**CORRIDOIO PLURIMODALE ADRIATICO  
ITINERARIO MAGLIE - SANTA MARIA DI LEUCA**

**PROGETTO DEFINITIVO**

**Relazione di Ottemperanza**

**MATTM-CRESS-DEC-125 del 30/04/2021**

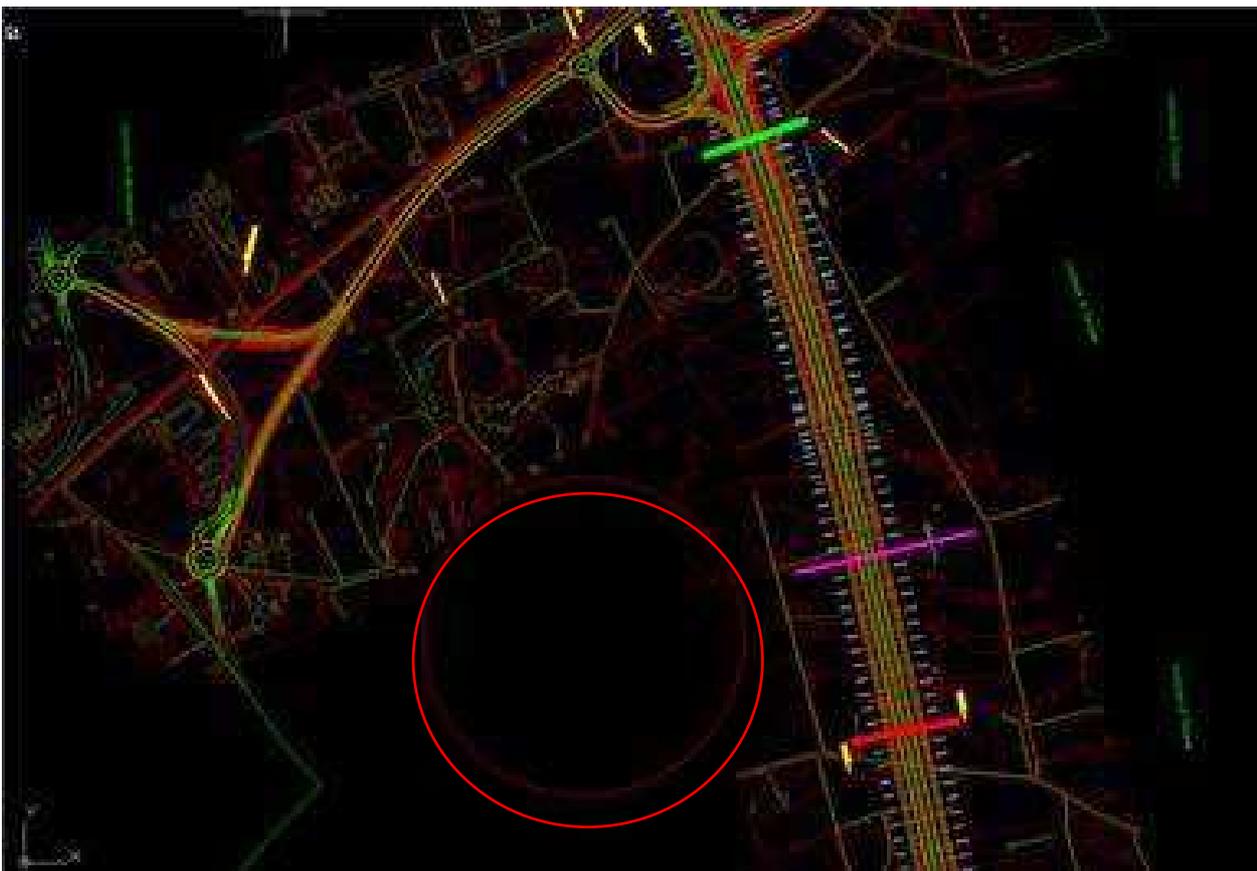
*Il progetto dovrà approfondire le modalità di realizzazione dei sottopassi faunistici che non potranno essere realizzati con tubolari ARMCO a sezione circolare, ma dovranno presentare un terreno di passaggio adeguato alle specie individuate. Si richiede di sviluppare un progetto adeguato di tali strutture, prevedendo sezioni con fondo piano e non circolare ed ondulato, ad es. sezioni ribassate, previa individuazione adeguata delle specie presenti sul territorio.*

*In considerazione della presenza della zona SIC 9150010 Bosco Macchia di Ponente individuata anche dal PTPR come bosco, con relativa fascia di rispetto che lambisce la viabilità ed è interessata dalla viabilità complanare, ancorché avvicinata alla viabilità principale in ottemperanza alla prescrizione n. PROG 5 Delibera CIPE n. 92/2004, si richiede di inserire di un ulteriore passaggio in corrispondenza del SIC Bosco Macchia di Ponente, previa analisi adeguata delle specie presenti, effettuata anche con monitoraggi preliminari alla progettazione.*

*La prescrizione è solo parzialmente ottemperata e dovrà essere verificata in sede di progetto definitivo con le condizioni aggiuntive riportate in conclusioni.*

La sezione dei sottopassi di attraversamento faunistico, inseriti in progetto per non interrompere i corridoi ecologici e la connettività ecologica del territorio è stata modificata secondo le indicazioni sopra richiamate come rappresentato nelle tavole di dettaglio:

Gli attraversamenti Faunistici sono stati modificati prevedendo opere realizzate in tubolari ARMCO a sezione ribassata con letto in sabbia o terra battuta per favorire l’attraversamento da parte della fauna locale individuata nello Studio di Impatto Ambientale – Quadro Ambientale - nelle seguenti specie:

sono completati da:

- Strutture vegetali a composizione arbustiva che indirizzino gli animali verso la direzione degli attraversamenti tubolari; le specie vegetali autoctone selezionate sono caratterizzate da abbondanti fioriture e conseguente produzione di bacche appetite da piccoli mammiferi e uccelli;
- Recinzione a maglia fine per indirizzo animali;
- Passerella in corrispondenza del fosso di guardia, ove presente.
